Modulo per la presentazione delle osservazioni per i piani/programmi/progetti sottoposti a procedimenti di valutazione ambientale di competenza statale

ID: Codice procedura (ID_VIP/ID_MATTM):10844

Impianto per la produzione di energia elettrica da fonte eolica, costituito da 6 aerogeneratori della potenza complessiva di 37,2 MW, un sistema di accumulo da 25 MW e relative opere connesse in località "Rempillo" nel comune di Pitigliano (GR).

TESTO DELLE OSSERVAZIONI

Immagine n. 5 Intervisibilità degli impianti eolici della provincia di Viterbo anche in quella di Grosseto, in particolare nel pitiglianese.

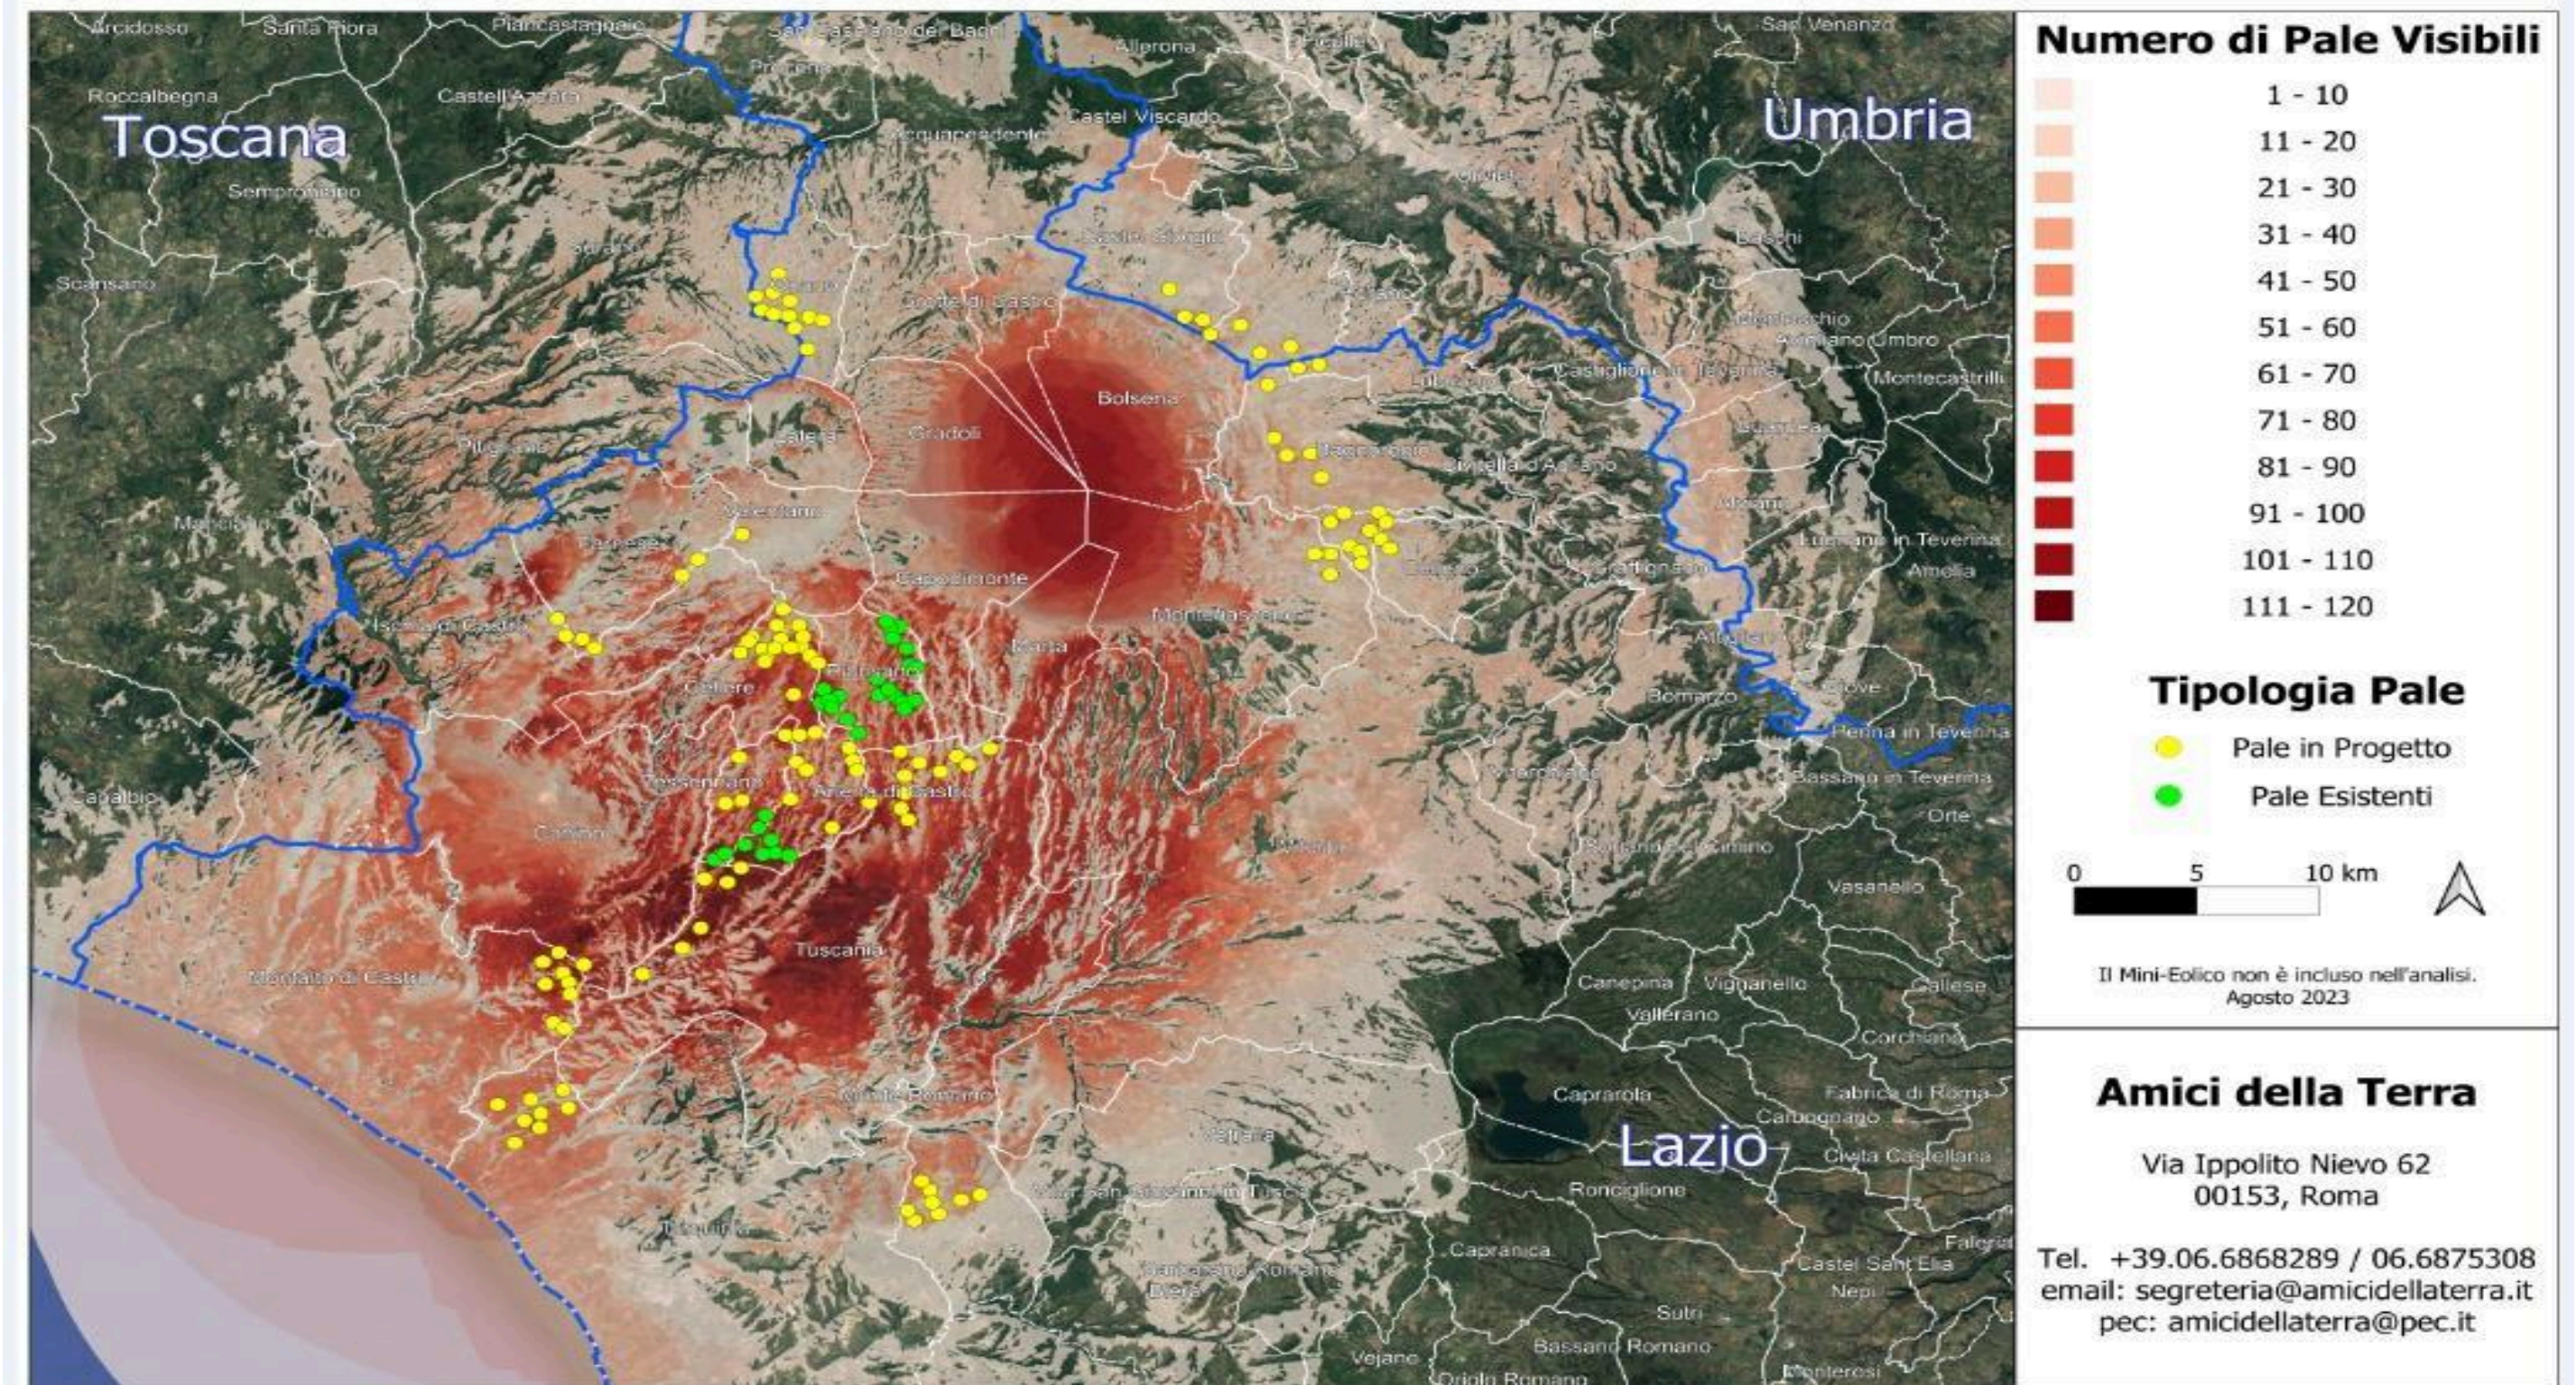
Quindi anche la Regione come Ente deputato dalla normativa nazionale a legiferare sulle aree idonee e non idonee si è espressa riguardo al fatto che abbia assolto ai doveri e alle quote stabilite dal PNIEC e in ambito regionale la provincia di Viterbo è stata quella con il più alto tasso di impianti FER tra tutte e quindi ormai satura ed il cumulo degli impianti FER installati, autorizzati e in progetto rappresenta una elevata criticità per la sostenibilità ambientale di ulteriori eventuali iniziative, L'impianto eolico “ Rempillo” pur essendo “esterno al confine provinciale e regionale ma nelle sue immediate vicinanze (a soli 100 metri i primi due aerogeneratori) oltre ad impattare sul territorio e sulle economie di tre Comuni del Lazio (Farnese, Valentano e Latera) si trova nelle fasce di rispetto dei Beni di notevole interesse pubblico come si è evidenziate nelle Osservazioni nn. 1 e 2 e crea anche degli impatti negativi anche sui beni naturalistici come verrà dettagliato nell'Osservazione n. 4. Inoltre andrebbe a sommarsi al già enorme cumulo di impianti eolici e fotovoltaici e geotermici che già creano una elevata criticità ambientale nella provincia di Viterbo e interferiscono anche con il territorio toscano come si può vedere dalle immagini nn. 4 e 5 dell'Allegato n. 1.
